EXpte.: 20180060

El Grupu d'OrnitoloXía Mavea con NIF G33352717 y domicilio a efecto de notificaciones en el Apartado de Correos 385 de Avilés, y actuando en su nombre Alejandro Peláez Leiza, con DNI 11.425.520-V en calidad de presidente, teniendo conocimiento de que el proyecto de "Restauración Ambiental en la Parcela de Maqua, Ría de Avilés, TT.MM. de Avilés y Gozón (Asturias)" con código 20180060, ha comenzado su tramitación ambiental y se encuentra en fase de consultas previas en un procedimiento simplificado, desea hacer las siguientes apreciaciones y aportaciones

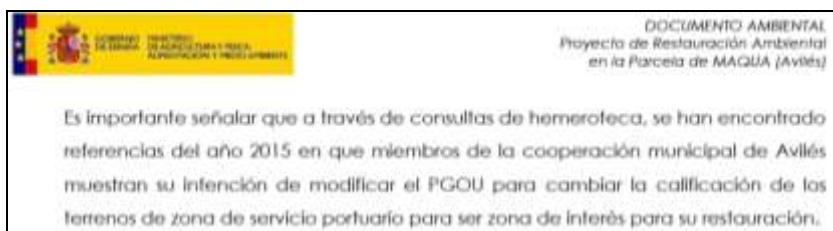
- Paq.19. Apdo. 4.1 Localización.

La parcela a restaurar se encuentra en los términos municipales de Avilés y Gozón.

De la misma manera, está mal ubicada la línea de deslinde de municipios en todos los planos; el deslinde entre Avilés y Gozón, pasa por medio de la finca, no por el lateral pegado a la carretera del Polígono de Maqua.

Es curioso que sin embargo en las páginas 20 y 21 las delimitaciones de parcelas y términos municipales son correctas.
